Vorlage Nr.: GB II/155/2017
Status: öffentlich
Geschäftsbereich: GB II Bau - Planung - Umwelt
Stichwort: Komm.zone, Freigabe Planung
Aktenzeichen.:
Datum: 08.03.2017
Verfasser: Balzer Oliver

Kommunikationszone, Sachstandsbericht zu den bisherigen Anpassungen und Freigabe der Entwurfsplanung für das Verfahren nach §§ 3 Abs. 1, 4 Abs. 1 BauGB.

Anlage 2

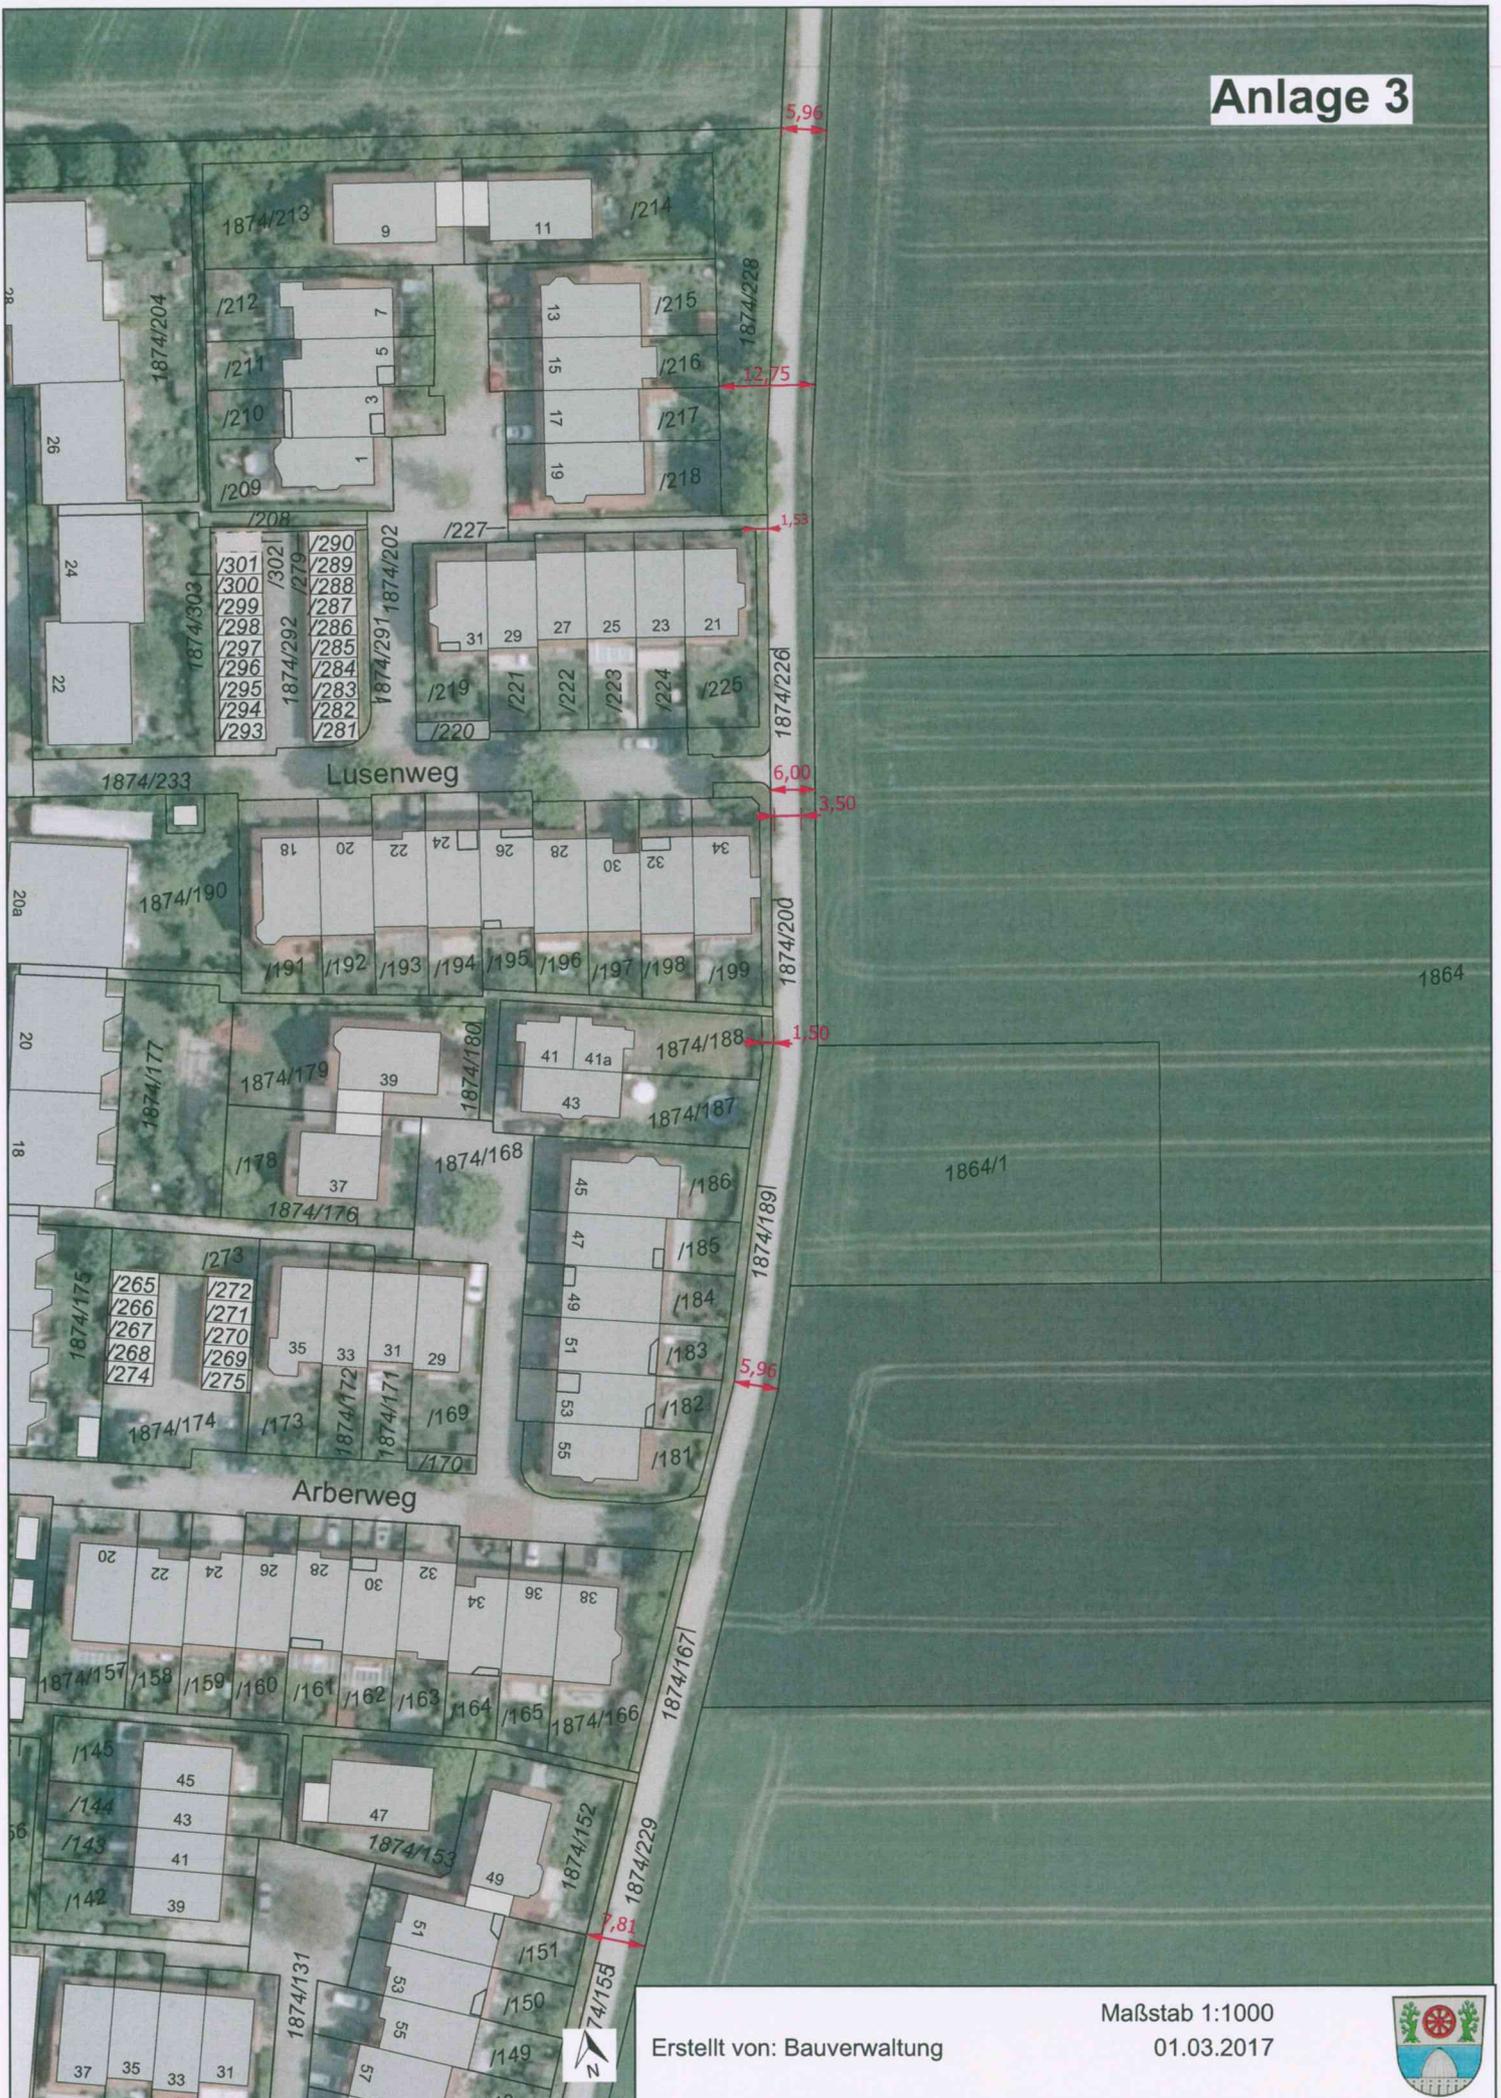
Es wird auf die detaillierten Ausführungen der Verwaltung in der Beschlussvorlage vom 24.11. bzw. dem Leitfaden zur Klausur verwiesen. Die Anordnung der Schule als zentrales Element der Kommunikationszone wird aus Sicht des Preisgerichts des Wettbewerbs und der Verwaltung als städtebaulich beste Lösung angesehen.

Eine Umverlegung des Weges, zumal mit einem „Mehrweg“ von ca. 40 m zu bewerkstelligen, wird von der Verwaltung im Hinblick auf die städtebauliche Qualität der Planung als angemessen beurteilt. Die Anordnung der Schule hat das Preisgericht (s.o.), neben dem Grünraum des Angers, als herausragendes städtebauliches Merkmal gewürdigt. Nach Abwägung aller Argumente ist die Verwaltung der Auffassung, die Anordnung des Schranerwegs gemäß Anlage 2 beizubehalten. In der Klausur hat die Verwaltung den Eindruck gewonnen, dass eine Mehrheit des Gremiums diese Auffassung mitträgt.

Die Anordnung des Schranerwegs erfolgt gemäß der Darstellung in Anlage 2.

Anlage 3

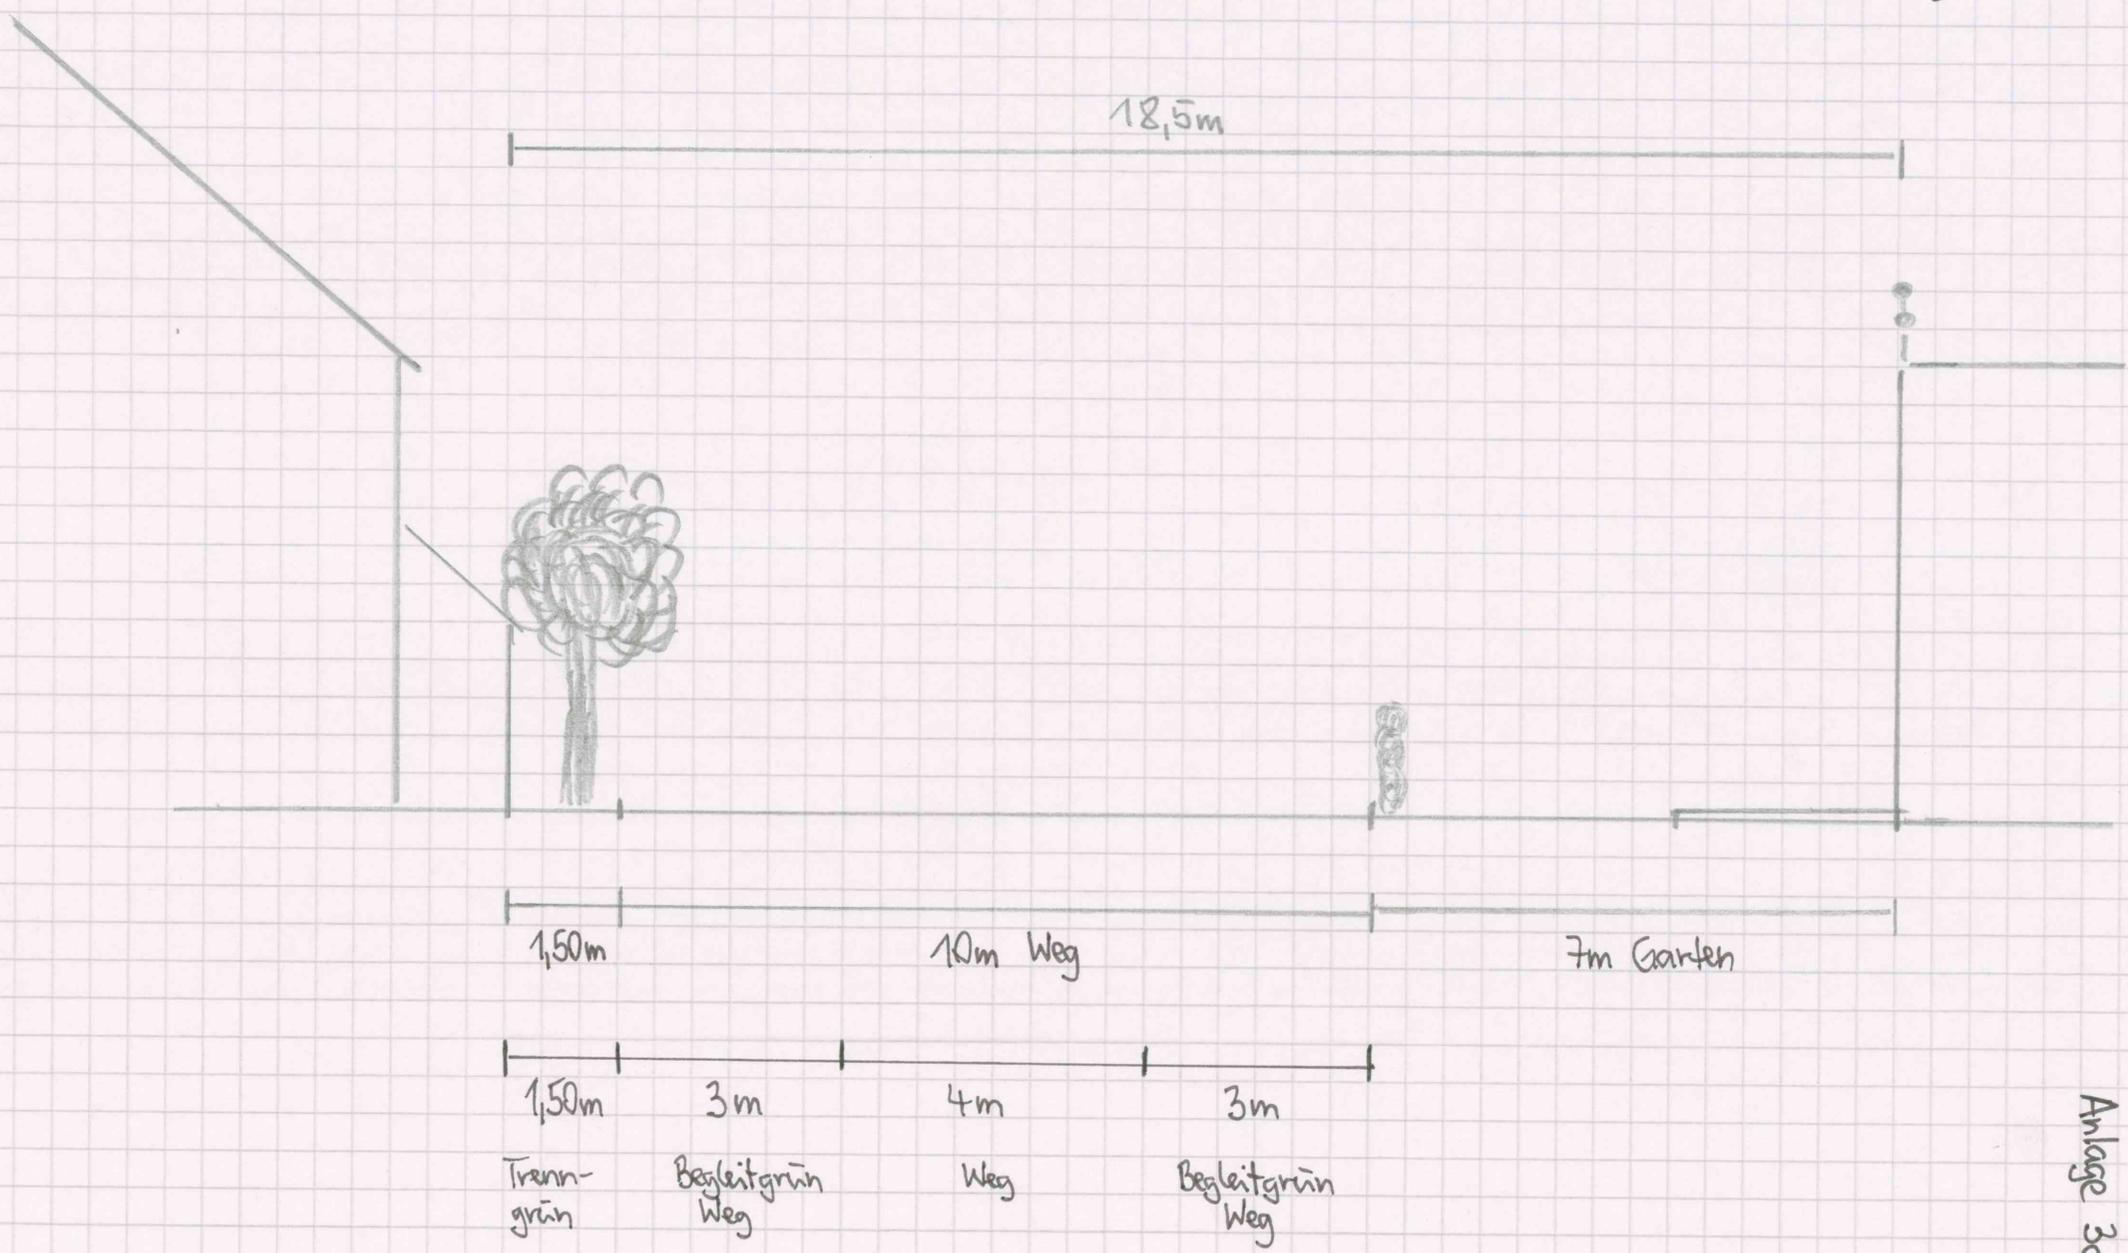
Die Fraktion der Unabhängigen Garchinger regt an, dass eine Verbreiterung des Schranerwegs im Bereich der Kommunikationzone um weitere 5 m für sinnvoll erachtet würde. Begründet wird dies mit dem Heranrücken der westlichen Bebauung aus dem Riemerfeld. Es soll mehr Freiraum durch Abrücken der Bebauung der Kommunikationszone entstehen.

Die Verwaltung hat die Breiten des Flurstücks, des Wegs und des angrenzenden Grünstreifens zum Wohngebiet in Anlage 3 dargestellt. Der Schranerweg gibt derzeit nicht die tatsächlichen Flurstücksgrenzen wieder. Von Osten haben sich landwirtschaftlichen Flächen in das Flurstück entwickelt, von Westen das Begleitgrün. Das Flurstück weist eine Breite von 6,00 - 6,30 m auf, der Weg hat derzeit eine Breite von ca. 3,50 m. Die Planung der Kommunikationzone stellt den Weg künftig in Flurstücksbreite dar, eine zusätzliche Aufweitung findet somit statt. Weiter ist zu bedenken, dass die Planung der Kommunikationszone in Richtung des Riemerfeldes zunächst Hausgärten anordnet, von Gebäude zu Gebäude würde der Abstand an der schmalsten Stelle auf Höhe des Lusenweg ca. 13 m betragen. In den übrigen Quartieren werden die Gebäudeabstände zueinander ca. 15 – 25 m betragen. Eine zusätzliche Verbreiterung um 5 m würde zu Lasten des Angers gehen, da jegliche Bebauung und die Straße nach Westen verschoben werden müssen. Die Grünfläche des Angers würde sich qualitativ und quantitativ deutlich verringern. Dies sieht die Verwaltung als städtebaulich weder vertretbar noch notwendig an. Der Raum in Flurstücksbreite ist aus Sicht der Verwaltung für die Ausbildung des Schranerwegs, als eine seiner Bedeutung entsprechenden Radwegeverbindung ausreichend.

- Breiten Schranerweg
Im gesamten Verlauf weist der Schranerweg vom Ursprung am Riemerfeldring bis zum TU-Campus Breiten zwischen 3,50 – 4,50 m auf (Anlage 3b). Eine städtebauliche Rechtfertigung, den Weg im Bereich der Kommunikationszone derart zu verbreitern, ist somit auch aus den vorhandenen Breiten nicht abzuleiten.

Der Schranerweg wird ab der Ostgrenze des Flurstücks um 5 m von der südlichen Grenze des Geltungsbereichs bis zum WA6 zu Lasten der zentralen Grünfläche verbreitert.
